STEMME	Technische Mitteilung	Dok. Nr.:
		A31-10-111
DOA EASA.21J.250	Service Bulletin	Ausg./Issue: 01
		Seite/Page 1 of 3

A31-10-111

Austausch von Verbindungsbolzen des Getriebes 11AG *Replacement of bolts in the front gear box 11AG*

Front gear box (P/N 11AG)

Ansicht in Flugrichtung

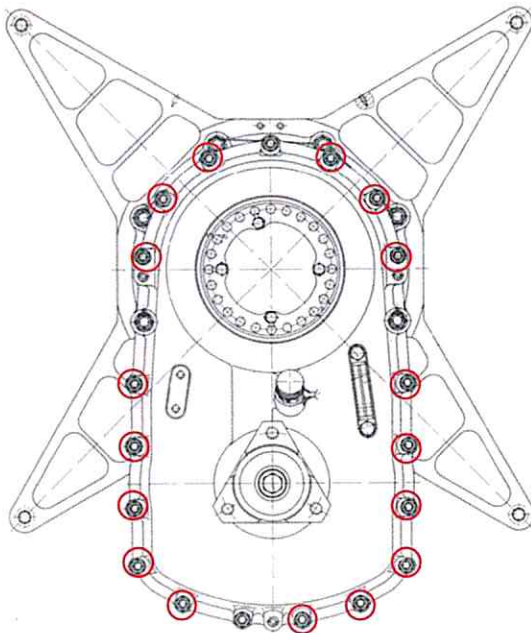
2)
Austausch der Bolzen:
Alt: Neu:
M595 → M615

○ = 17x Bolzen M595 durch M615 austauschen

Zur Beachtung!
Bolzen sind einzeln, Einer nach dem Anderen zu wechseln!

View in flight direction

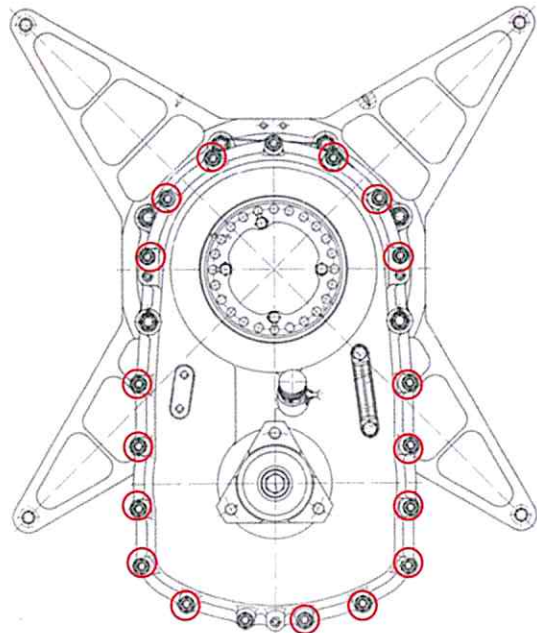
2)
Replacement of bolts:
Old: New:
M595 → M615

○ = Replace 17x bolt M595 by M615

Please note!
Remove bolts on by one!

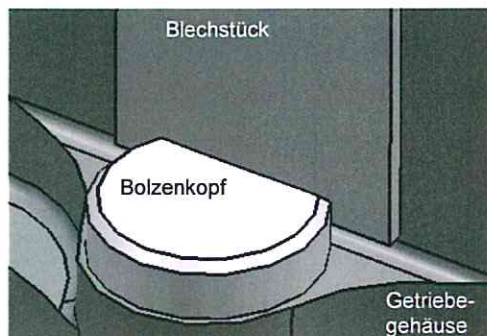
Um ein Verdrehen des Bolzenkopfes während des Festziehens zu vermeiden, ein Blechstück zwischen Gehäuse und flache Seite, des Bolzenkopfes, platzieren (s.Bild)

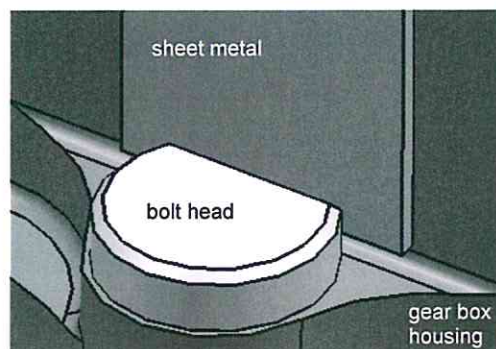
To prevent the bolt head from turning during tightening put a sheet metal between the gear box housing and the flat side of the bolt head (see pic.)
